**RELATÓRIO DE AUDITORIA
Nº 02/2013 (OS Nº 133/2013)**

UNIDADE: Imprensa Nacional

ANEXO I - RELATÓRIO DE FISCALIZAÇÃO Nº 02/2013

Constatação 03 - Subitem 08 - Foto 14

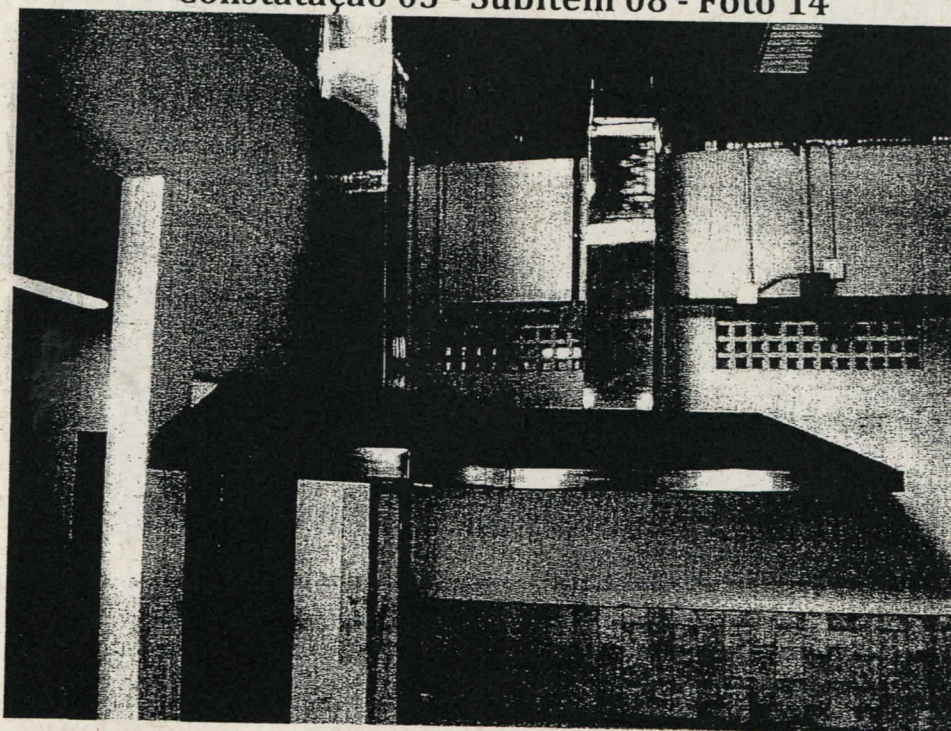
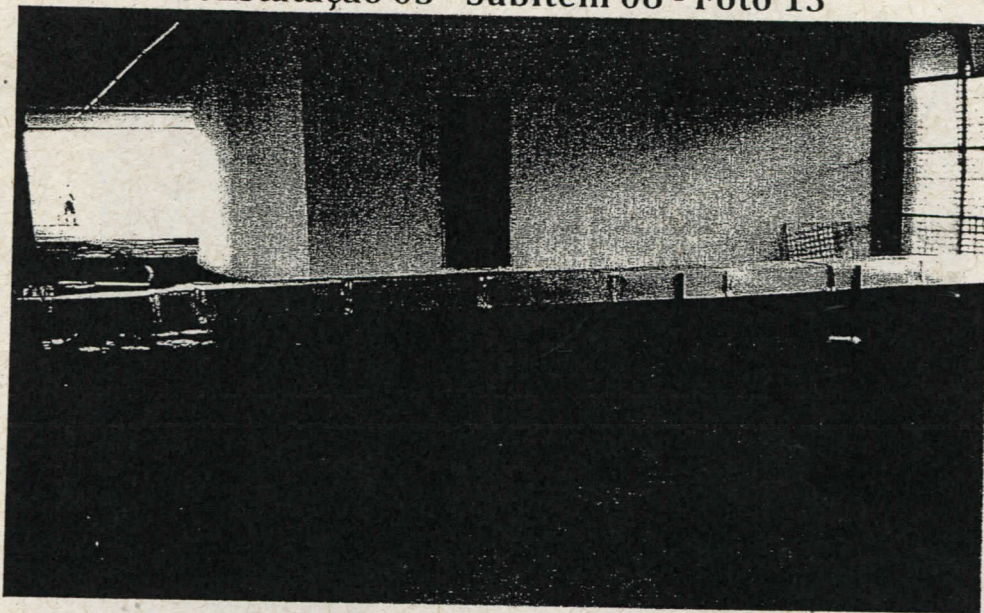
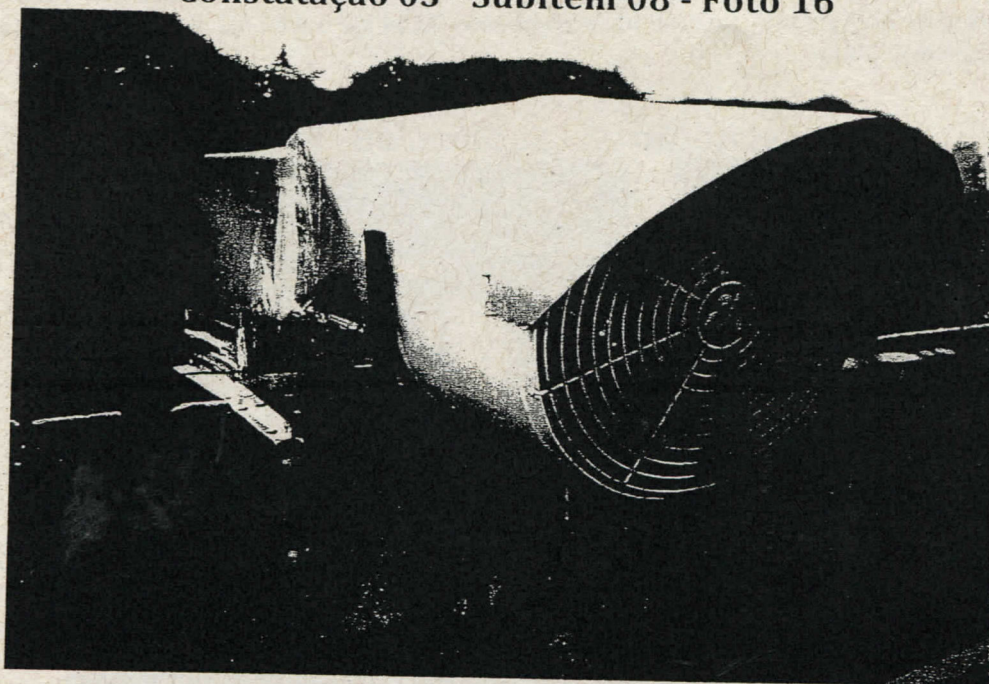
SS 833/2011-Instalação de coifa no restaurante da Imprensa Nacional - Conforme fotografias, a coifa encontra-se instalada no restaurante cujos dutos de seção 0,40 x 0,30 m possuem o comprimento de aproximadamente 25m. Também verificamos a existência de um exaustor de 0,80m de diâmetro instalado na cobertura.

Constatação 03 - Subitem 09 - Foto 17

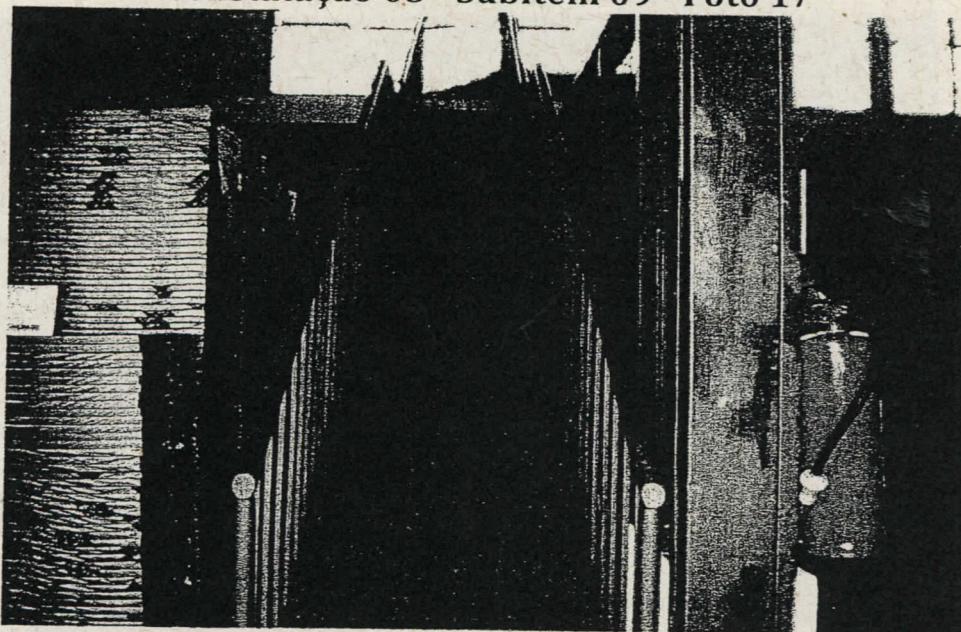
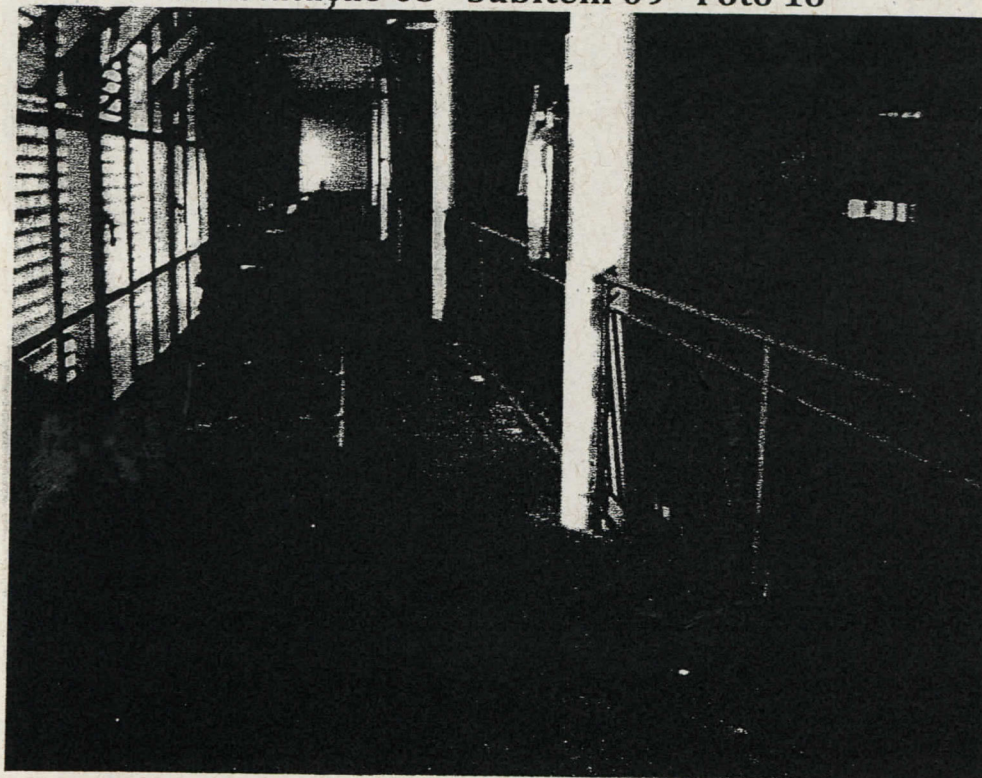
9	1984/2011 (Fotos 17 e 18)	17.519,22	Execução de guarda corpo e escada no almoxarifado	Conforme fotografias, existe guarda corpo executado em dois vãos cujo somatório perfaz o total de 62,20m ² , também foi executada uma escada metálica cujo projeção horizontal é aproximadamente (9,60 m x 0,90 m) = 8,64 m ² , totalizando 70,84 m ² .
10	2141/2011 (Foto 19)	25498,21	Troca de piso na biblioteca Machado de Assis	Constatada a instalação de 482,86 m ² de piso Paviflex. Impossível verificar a efetiva execução de 98,70 m ² de piso de concreto (R\$ 2.075,66) e 49,65 m ² de demolição de alvenaria (R\$ 105,75), constantes da SS.
11	1466/2009 (Foto 20)	9.976,00	Fornecimento de refletores industriais para iluminação da garagem.	Constatada a existência do nº de refletores constante da proposta.
12	2477/2010 (Foto 21)	26.625,46	Fornecimento e instalação de piso cerâmico da creche	Constatada a execução do referido piso na creche, não foi possível verificar a especificação do mesmo.

SS 1984/2011 - Execução de guarda corpo e escada no almoxarifado - Conforme fotografias, foi executado guarda corpo em dois vãos cujo somatório perfaz o total de 62,20m², também foi executada uma escada metálica cuja projeção horizontal é aproximadamente (9,60 m x 0,90 m) = 8,64 m², totalizando 70,84 m².

Constatação 03 - Subitem 10 - Foto 19

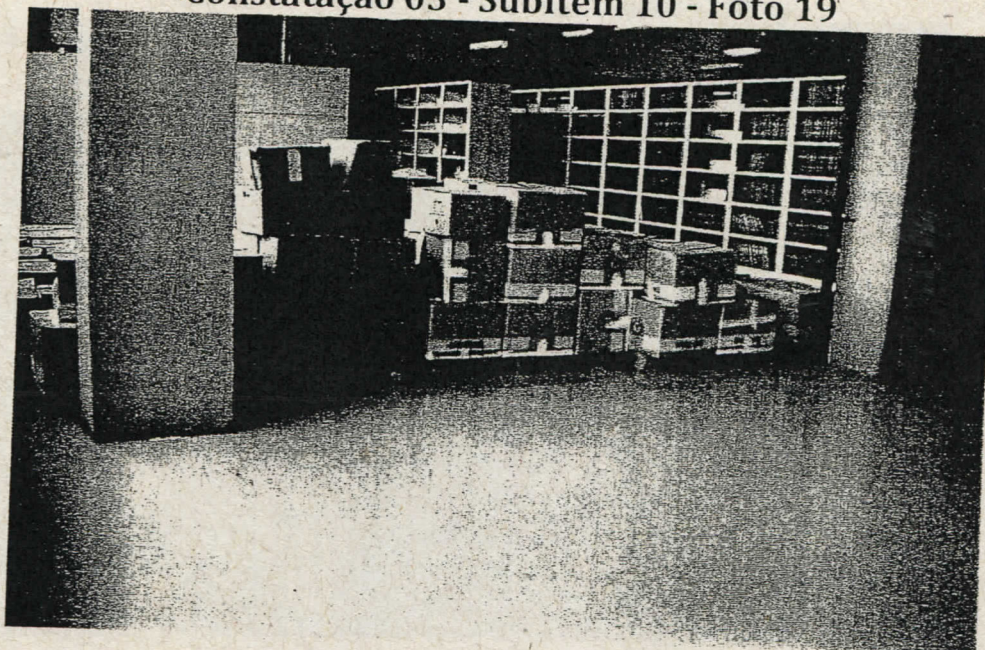
SS 2141 - Troca de piso na biblioteca Machado de Assis - Constatada a instalação de 482,86 m2 de piso Paviflex. Impossível verificar a efetiva execução de 98,70 m2 de piso de concreto (R\$ 2.075,66) e 49,65 m2 de demolição de alvenaria (R\$ 105,75), constantes da SS.

Constatação 03 - Subitem 11 - Foto 20

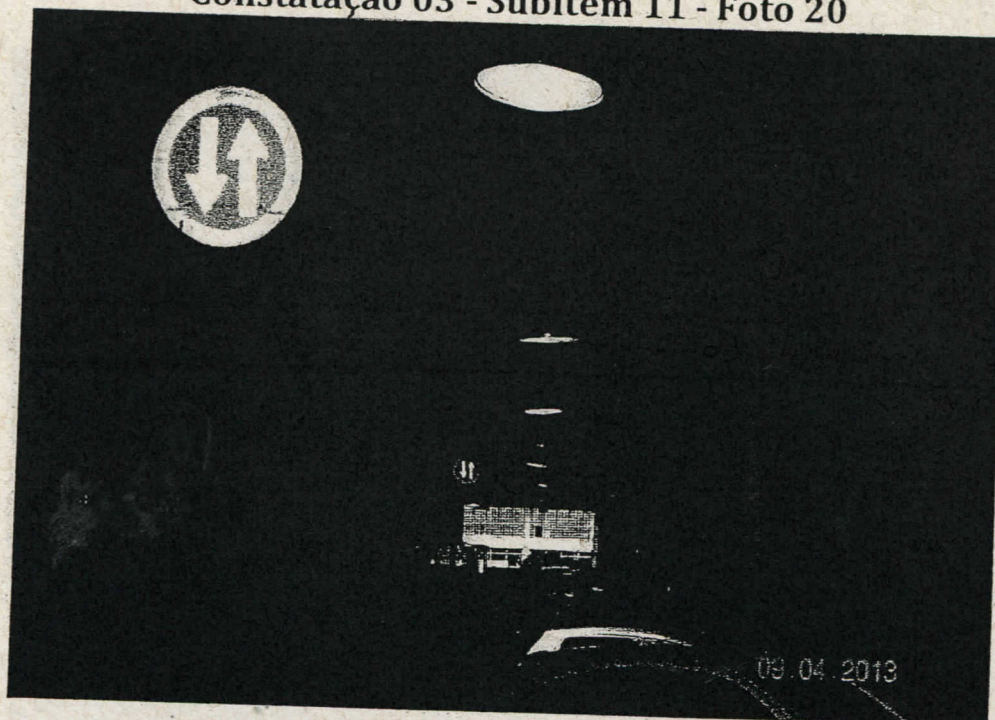
SS 1466/2009- -Fornecimento de refletores industriais para a iluminação da garagem - Constatada o fornecimento do nº de refletores constante da proposta.

Constatação 03 - Subitem 12 - Foto 21

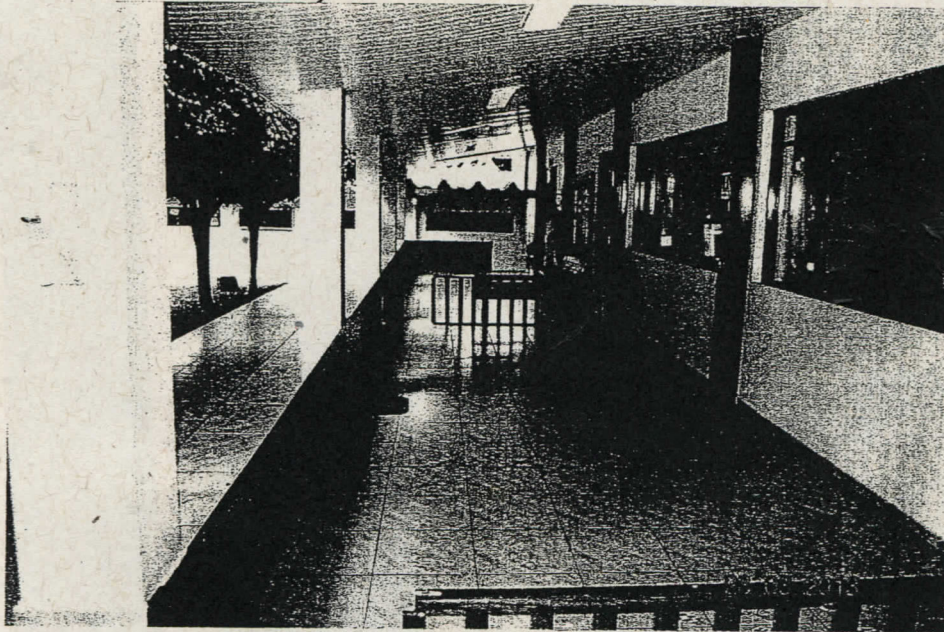
SS 2477/2010 - Fornecimento e instalação de piso cerâmico da creche - Constatada a execução do referido piso na creche, não foi possível verificar a especificação do mesmo.

Constatação 03 - Subitem 13 - Foto 22

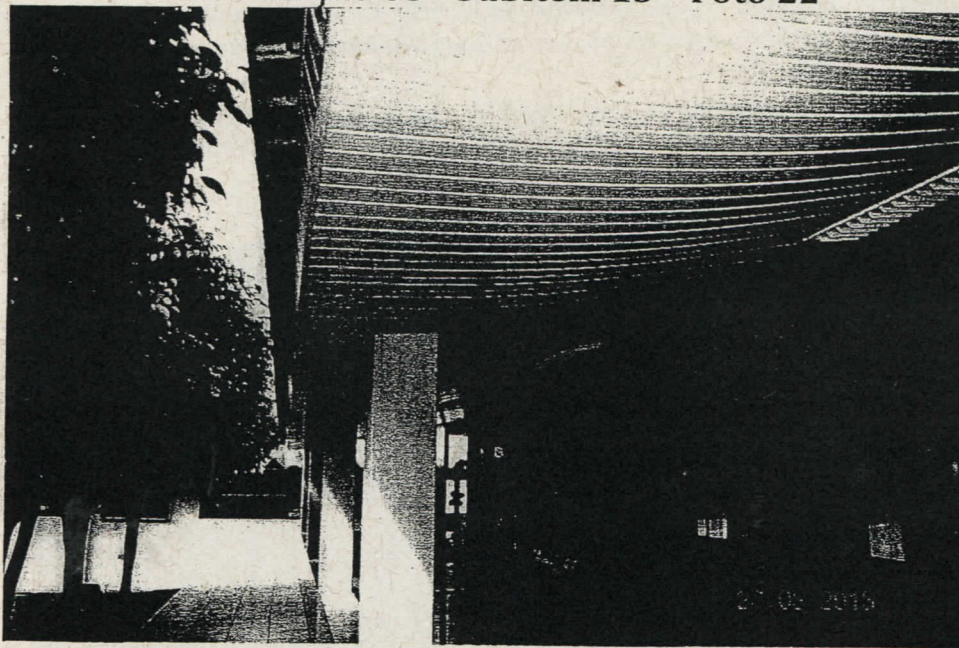
13	2497/2010 (Foto 22)	17.956,80	Instalação de forro em PVC na creche	Constatada a execução do referido piso na creche, não foi possível verificar a especificação do mesmo.

SS 2497/2010 - Instalação de forro PVC na creche - Constatada a execução do referido forro na creche, não foi possível verificar a especificação do mesmo.

Constatação 04 - Subitem 4.1- Foto 23

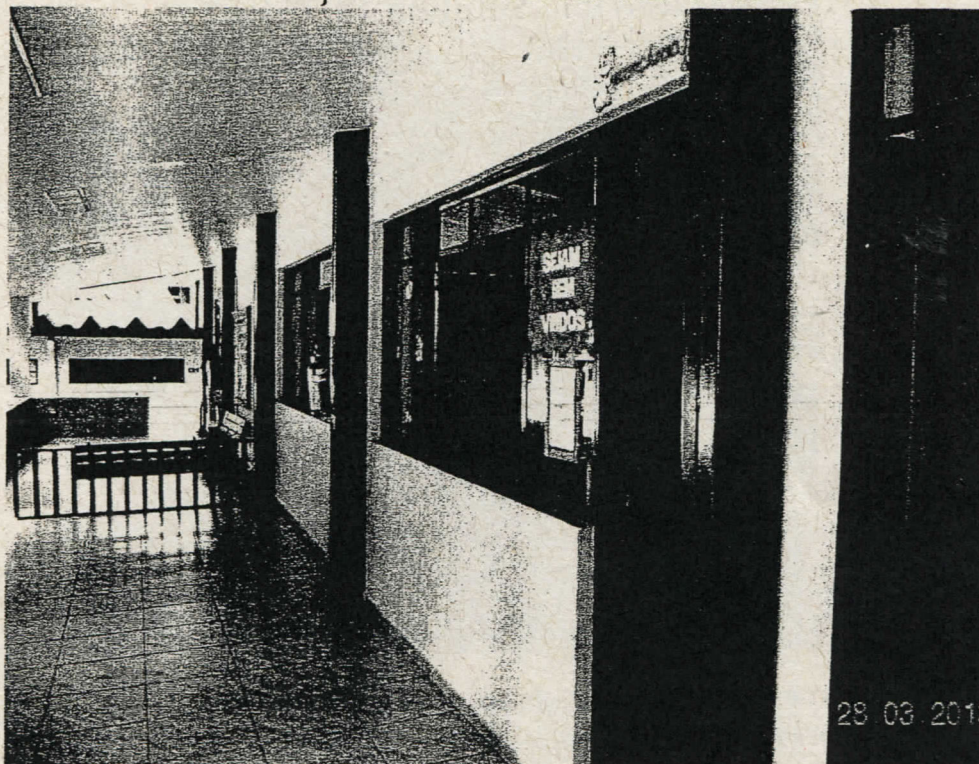
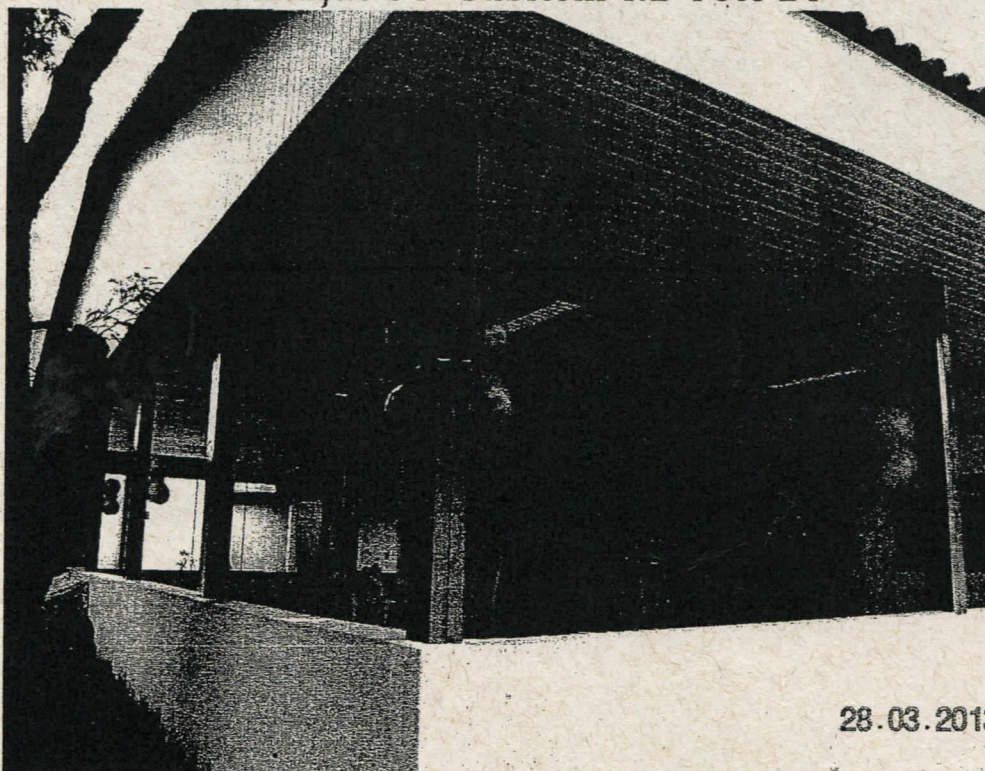
Pela análise das SS relacionadas à estrutura da cobertura da creche, em que pese, conclusivamente, não podermos afirmar se foram utilizados perfis cortados e dobrados, ou perfis laminados, constatamos que na proposta elaborada pelo fornecedor e aceita pela IN optou-se e foi pago pelo corte e dobra de chapas.

Em termos financeiros, a preços de hoje no mercado do Distrito Federal, a escolha por este tipo de material resultante do corte e dobra de chapas metálicas, considerando a seção de 200x75x75, adotada, implica valores maiores de mão de obra para execução e um acréscimo de 7,9 % no custo do material, uma vez que o metro quadrado da chapa #12 (3,00 x 1,20 m) hoje é comercializado ao preço de 75,00/m² e o perfil laminado pronto para uso, R\$ 69,50/m².

Varanda do berçário - Custo-benefício da escolha do tipo de perfil utilizado na estrutura vertical de suporte a cobertura dos prédios, cortado e dobrado x laminado.

Área de recreação - Custo-benefício da escolha do tipo de perfil utilizado na estrutura vertical de suporte a cobertura dos prédios, cortado e dobrado x laminado.
